「池武当インターチェンジ（仮称）・周辺道路の整備事業」  
の検討内容に対するご意見と県の考え方

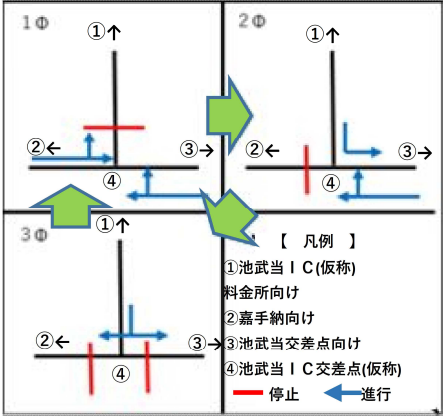
意見 番号	対象 箇所	御意見の内容	御意見に対する県の考え方 及び対応方針
1	池武当 IC （仮称）	環境施設帯の構造（幅員、植栽計画等）	<p>緩衝帯の幅員構造は合計 3.0m で、内訳は道路側から以下のとおりです。</p> <ul style="list-style-type: none"> <li>・側溝幅: 0.5m</li> <li>・植栽幅 2.0m</li> <li>・フェンス幅: 0.5m</li> </ul> <p>植栽については、植樹帯を想定していますが、植える樹種については、今後の設計の中で決定していきます。</p>
2	池武当 IC （仮称）	新設 IC は住居地域に近接しており、景観性の障害が懸念されます。住居地域の敷地側に目隠し板等の設置は可能でしょうか。	<p>今回の計画の変更により緩衝帯を設置したことで、住居地域と車道間で 3m の離隔を確保しています。</p> <p>また、緩衝帯の中に植樹帯を設けることで、居住地域から自動車交通を視覚的に遮ることができ、景観性の障害に配慮できることから、目隠し板の設置は予定していません。</p>
